Minuta de ajustes y modificaciones a la propuesta de Anteproyecto Plan Regulador Comunal de Iquique

Dichas solicitudes fueron analizadas por el Órgano Responsable y presentadas al Concejo Municipal, el cual dio visto bueno para acogerlas. En función de lo anterior se presentan a continuación los ajustes y modificaciones realizadas agrupadas según temática y que motivan el ingreso de un informe ambiental complementario a la SEREMI de Medio Ambiente de la Región de Tarapacá.

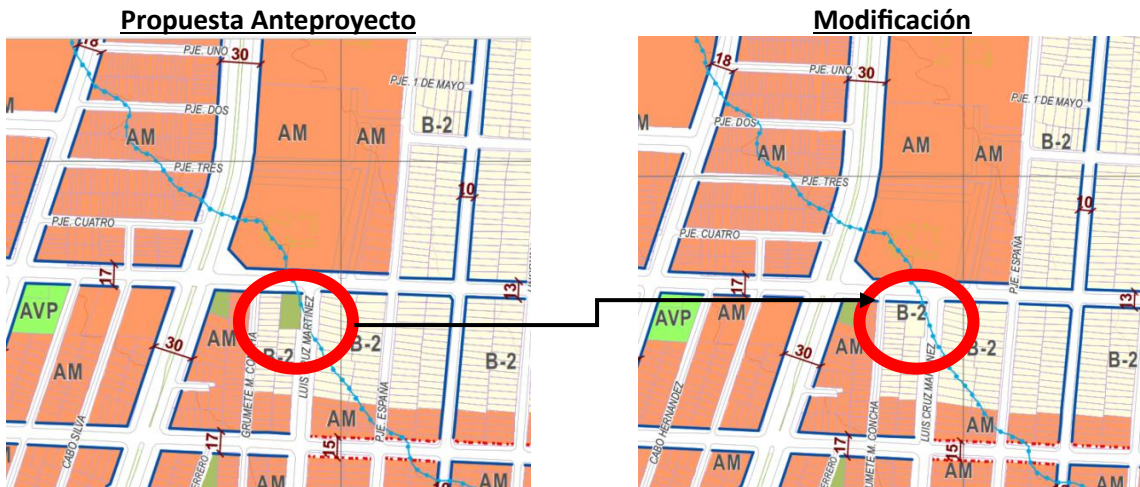
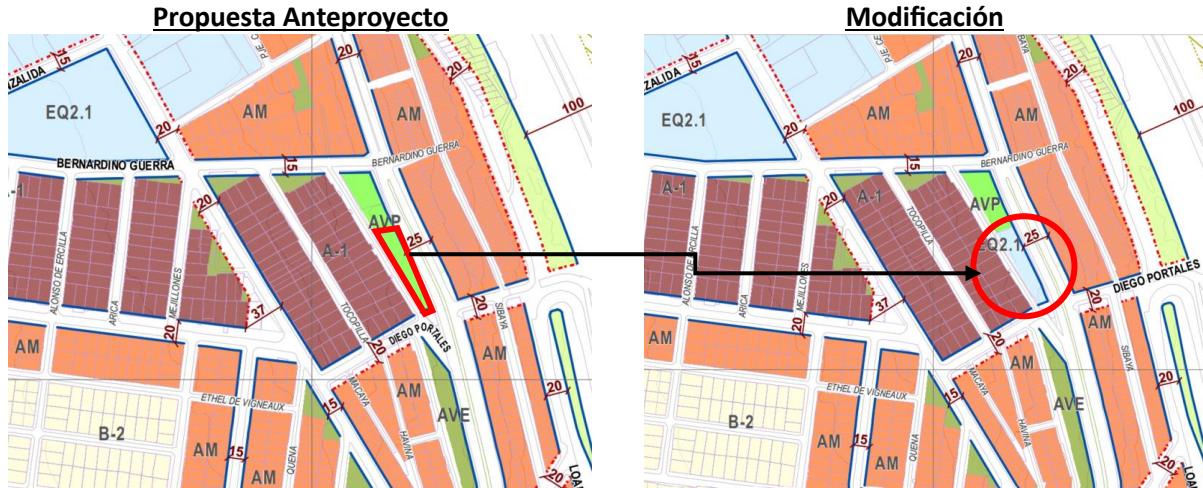
- Modificar el cuadrante de Plaza Condell, cambiar de ZCH-S a AVE

- Eliminar AVE y reemplazar por B-2

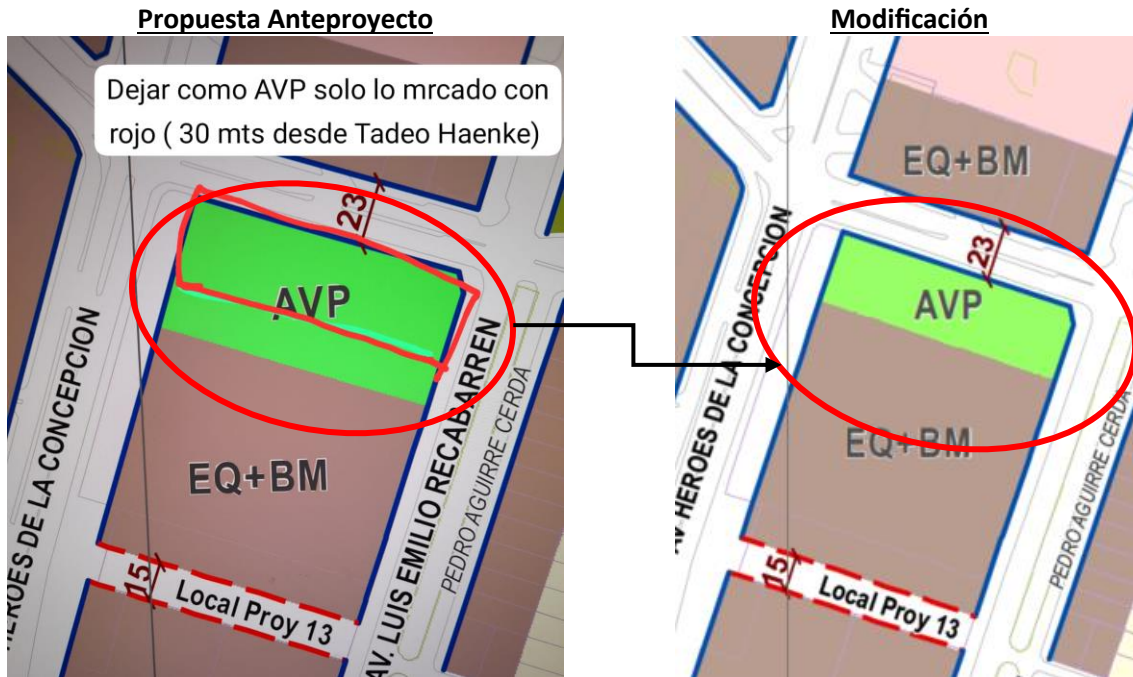
- Cambiar a EQ 2.1 la mitad inferior del lote (Av. Progreso con Diego Portales)

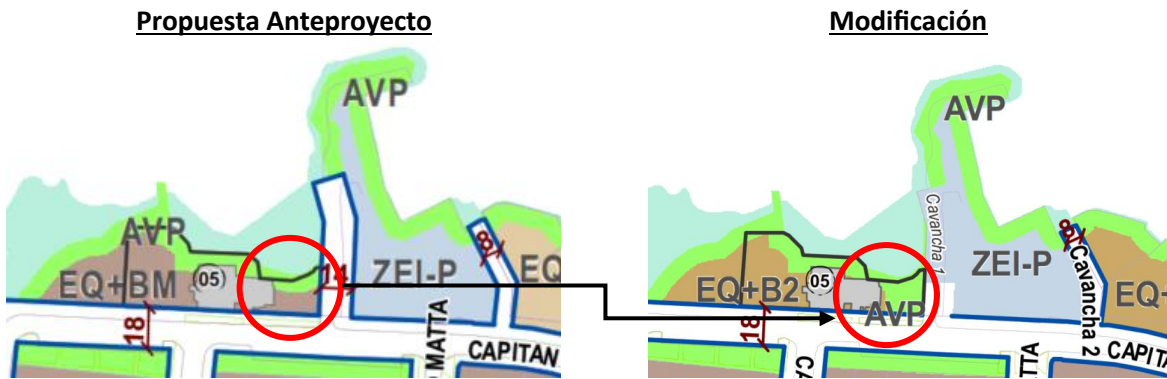
- Ajustar AVP acorde a lo demarcado en Tadeo Haenke

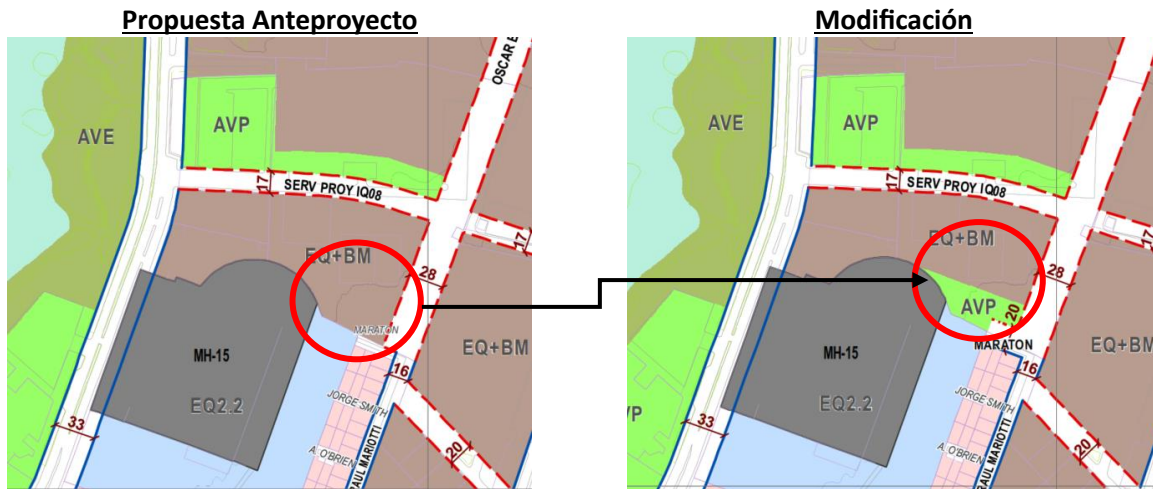
- Agregar AVP en el área señalada, con un ancho de 18 metros, en el sector del club náutico, península de Cavancha.

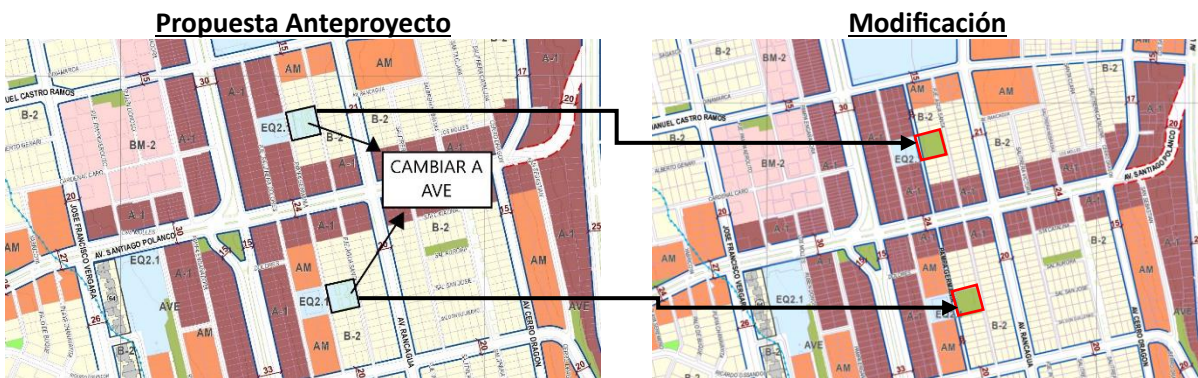
- Incorporación de AVP en el contorno del Estadio Cavancha y creación de la vía adyacente (de 20 metros). Definir categoría servicio.

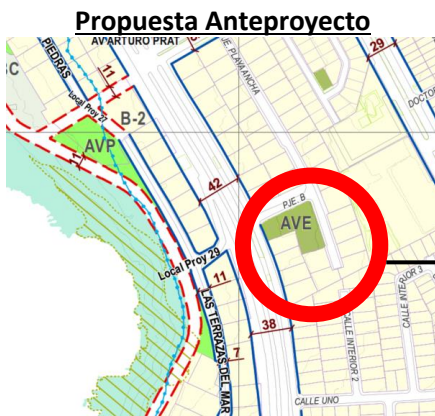
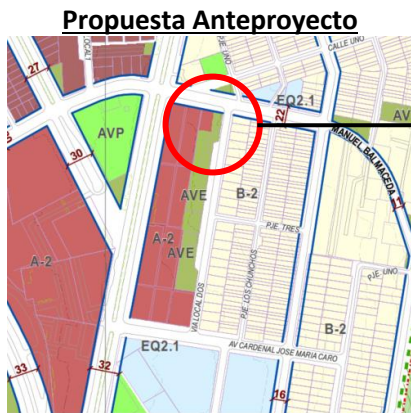
- Incorporar área verde existente y modificar sección de EQ2.1 acorde a la figura

- Cambia AVP por BM-2 (Av. Ramón Pérez Opazo, sector oriente)

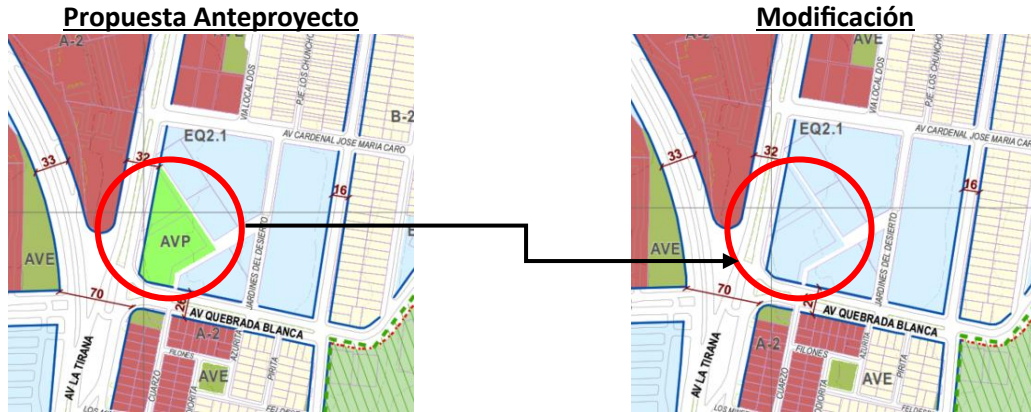
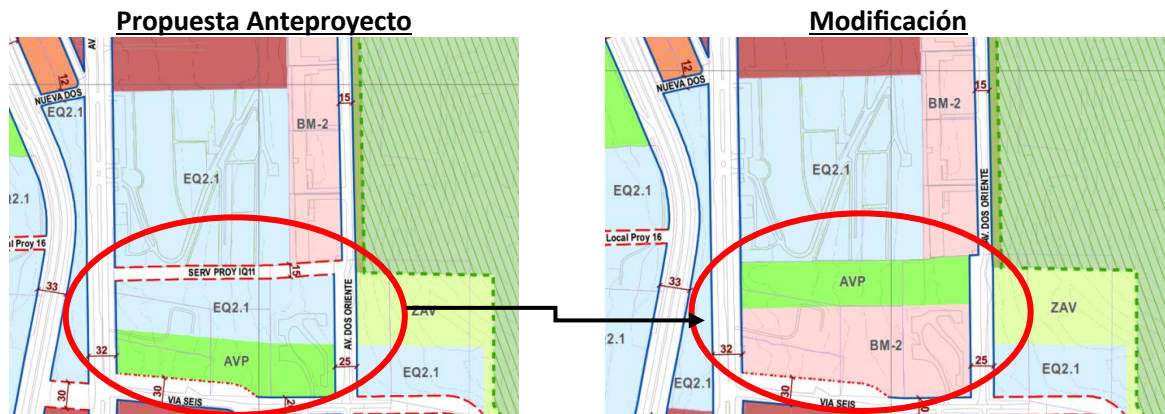
- Modificación de la AVE (Manuel Balmaceda al oriente de Av. La Tirana)

- Ajuste de AVP a EQ2.1

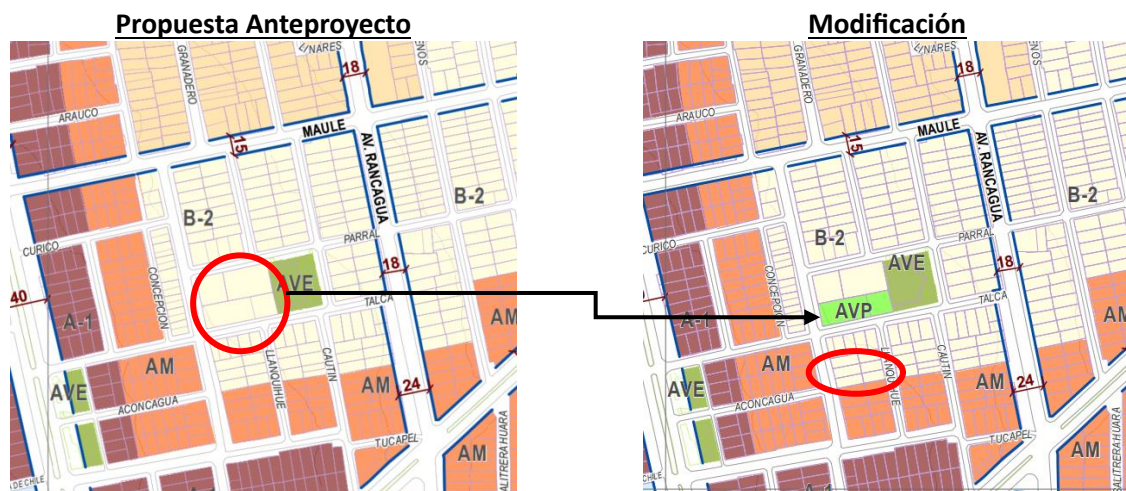
- Cambiar por zona que permita el uso residencial de vivienda (BM-2)

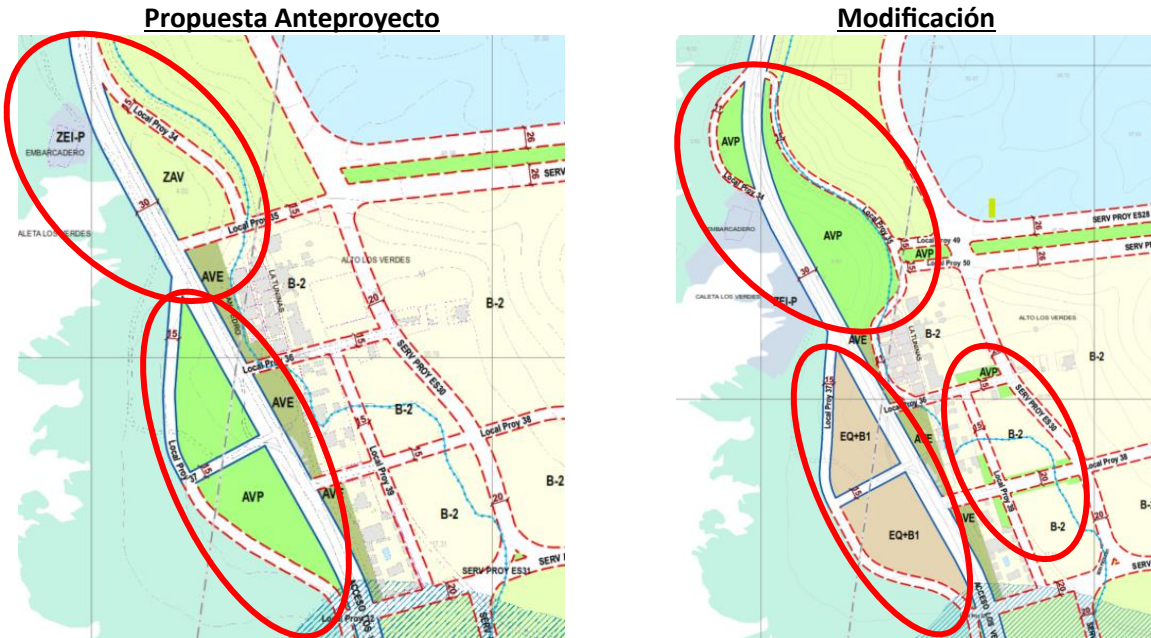
- Ajustar vialidad de acceso a Los Verdes bajo, acorde a lo indicado en imagen (En amarillo), modificar zonificación de borde costero (ZEI-P y EQ+B) y ampliar zona AVP en sectores indicados

En el sector Extensión Sur si bien el ajuste realizado modificó la delimitación de las áreas verdes del sitio señalado, **no tuvo repercusión en la superficie inicialmente propuesta, por lo cual no constituye una modificación sustancial ni alteró los contenidos del informe ambiental.**

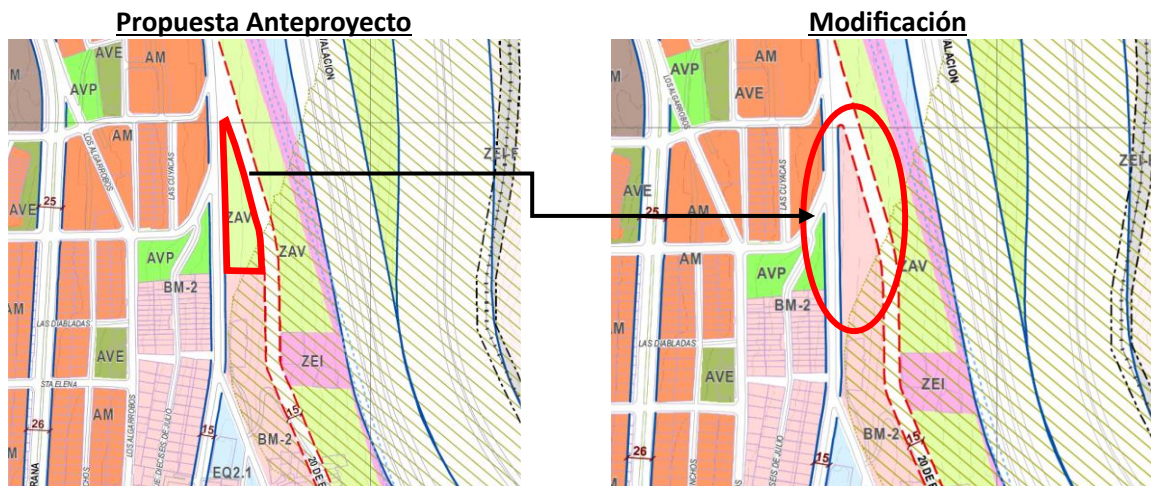
- Cambiar ZAV por BM-2 (Tamarugal con 20 de enero)

Este ajuste no constituye una modificación sustancial de acuerdo a los estipulado en el art. 29 del Reglamento EAE dado que como se ha mencionado esta zona no se encuentra dentro de las áreas verdes consideradas como BNUP. Por otra las ZAV tampoco se consideraron dentro de los criterios para realizar la evaluación de las opciones de desarrollo, por lo cual la modificación realizada **tampoco altera los contenidos del informe ambiental.**

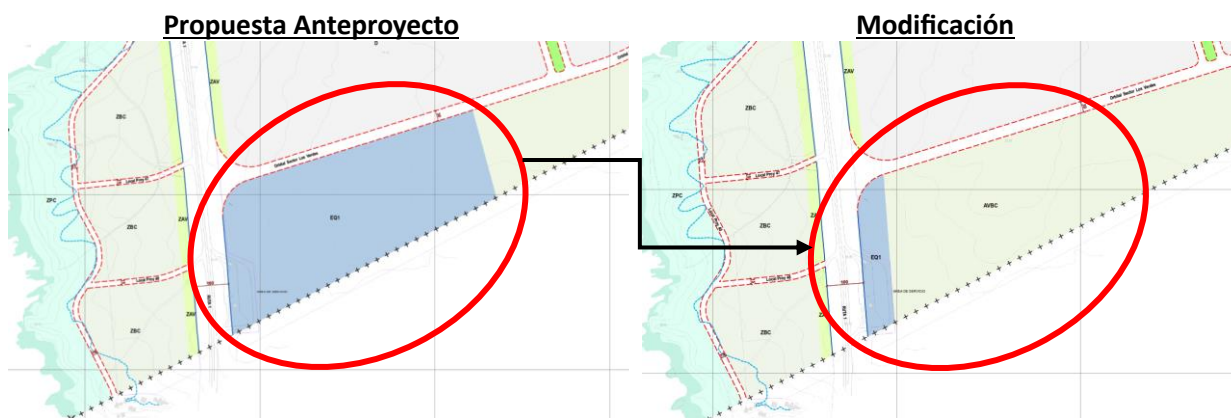
- Modificar polígono EQ1 y reemplazar por AVBC (Sector Los Verdes)

Esta modificación se realiza en relación a las recomendaciones contenidas en el ORD N°23070/2023 emitido por la SEREMI de Medio Ambiente de la Región de Tarapacá mediante el cual informa la adecuada aplicación de la Evaluación Ambiental Estratégica, y que refieren al reconocimiento del sitio de nidificación de la especie Gaviotín Chico localizado en el sector Pozo Toyo.

Considerando que la zona Área Verde de Contacto se define como un área de amortiguación entre zonas de distinto impacto, se opta ajustar la delimitación de la zona EQ1 inicialmente delimitada en el sector, acotando a las edificaciones actualmente existentes localizadas en el borde de la vía, con lo cual se amplía la extensión de la zona AVBC hacia el poniente de manera que se resguarden los sitios de nidificación allí localizados.

De acuerdo a lo estipulado en el art. 29 del Reglamento EAE **el ajuste realizado no constituye una modificación sustancial** y debido que la AVBC no se consideró dentro de los criterios para realizar la evaluación de las opciones de desarrollo, **tampoco se alteran los contenidos del informe ambiental.**

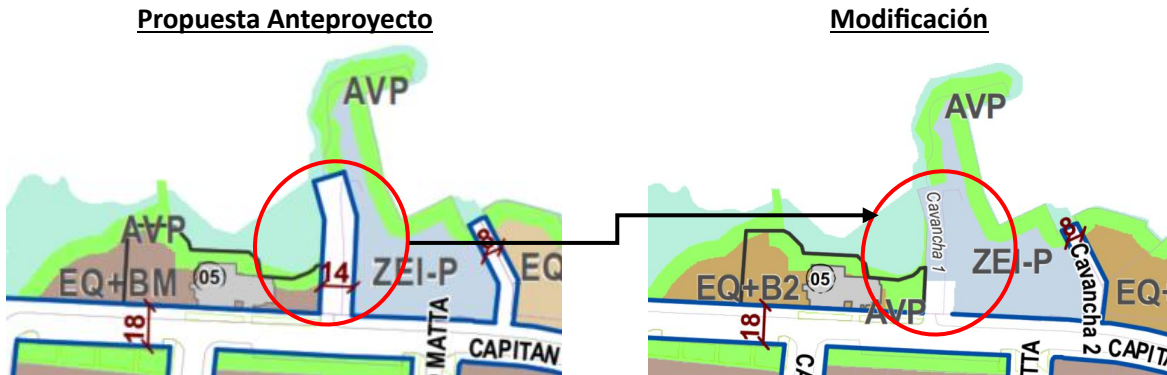
- Eliminar vía señalada y reemplazar por ZEI-P (Península Cavancha) ancho 15.70 metros desde la línea oficial.

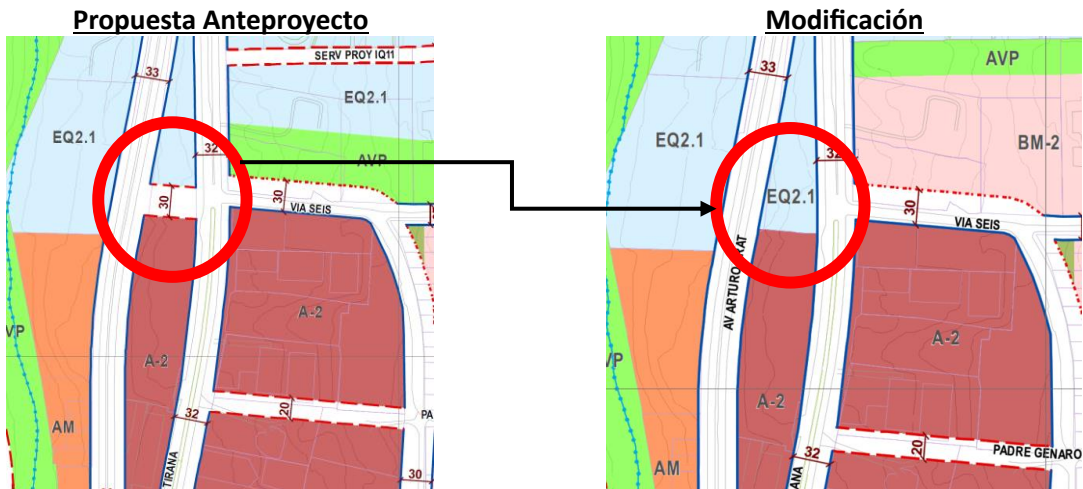
- Eliminar vialidad vía seis entre Av. La Tirana y Arturo Prat se convierte a EQ2.1

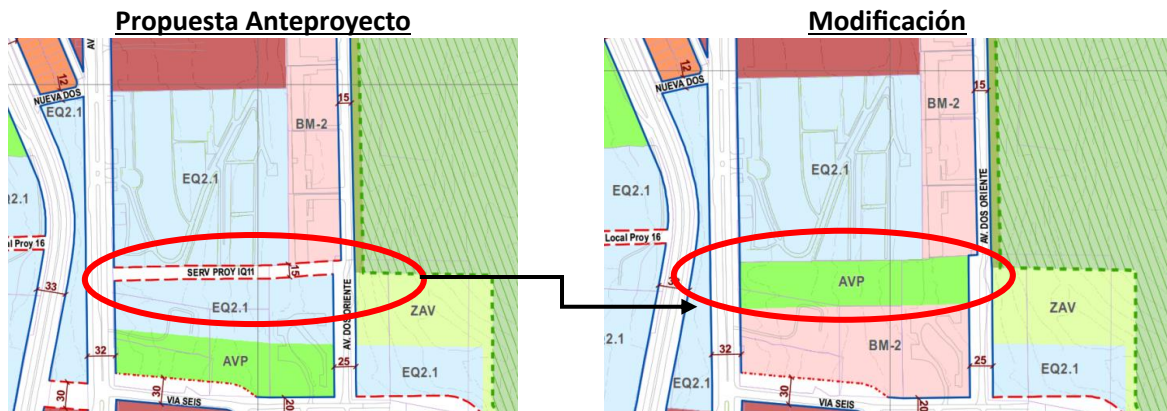
- Eliminar serv. Proy. IQ11 y ajustar EQ 2.1 y ZAV en borde de santuario de forma horizontal.

- Eliminar declaratoria de utilidad pública y cambiar por B-2

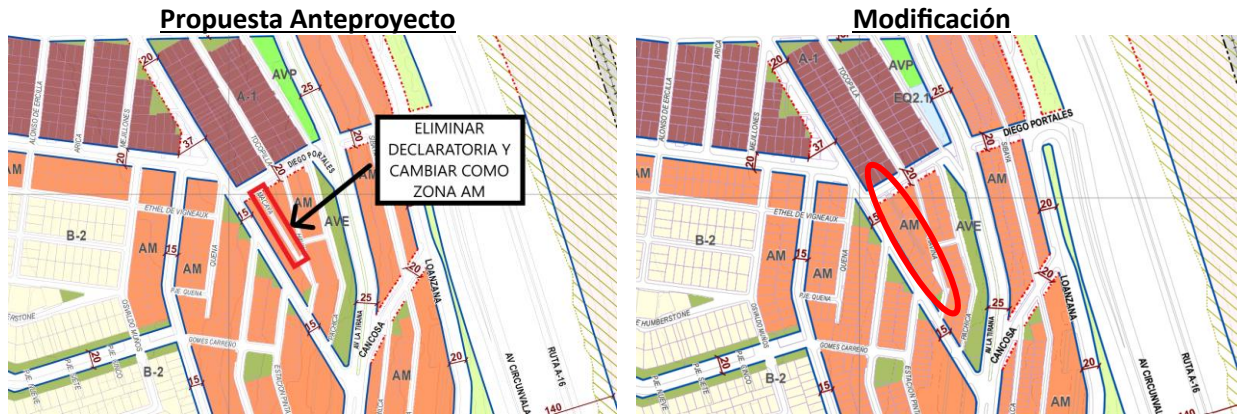
- Eliminar declaratoria de pasaje y cambiar por zona AM

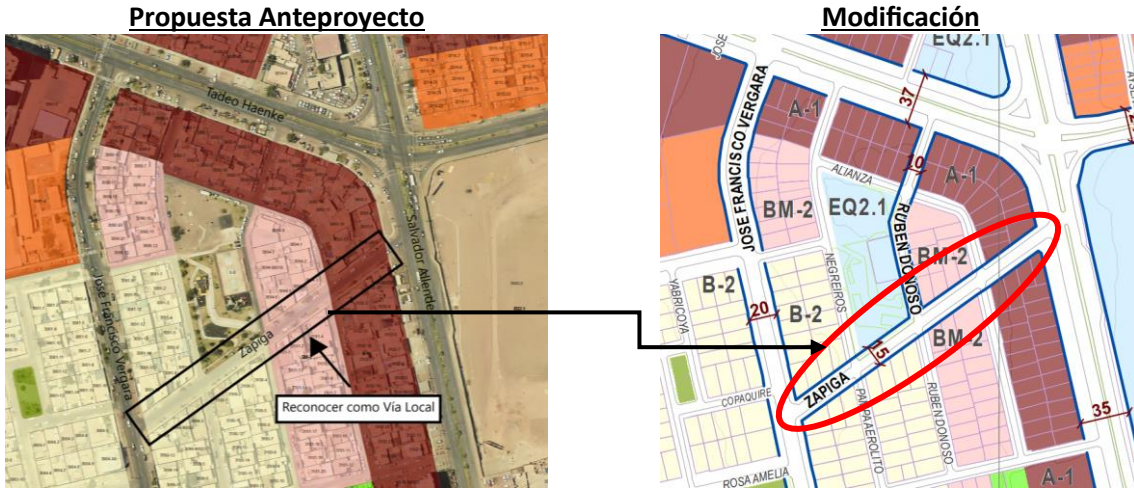
- Reconocer calle Zapiga como via local

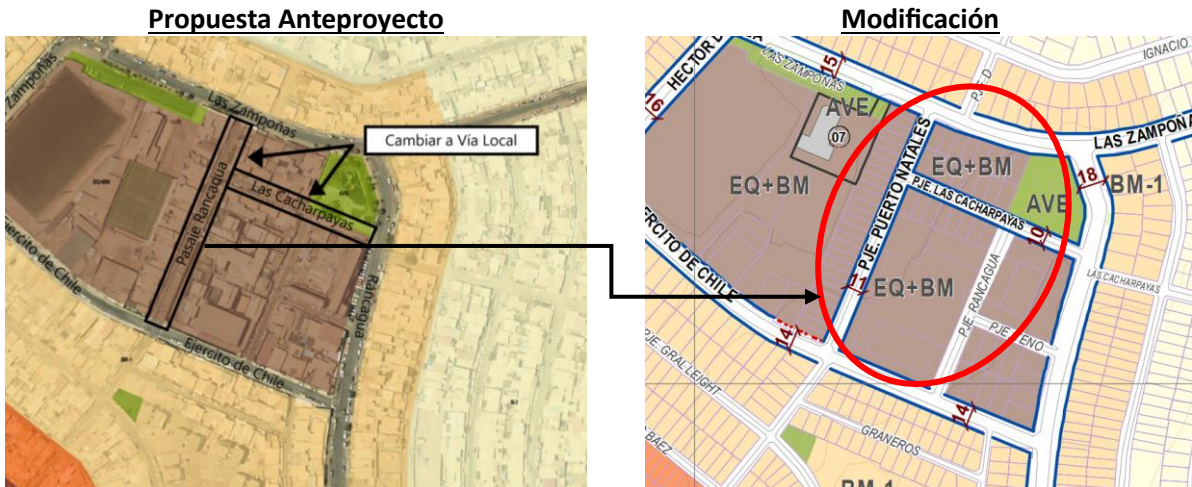
- Cambiar a vía local Pasaje Rancagua y pasaje las Cacharpayas solo en los tramos que indica la imagen
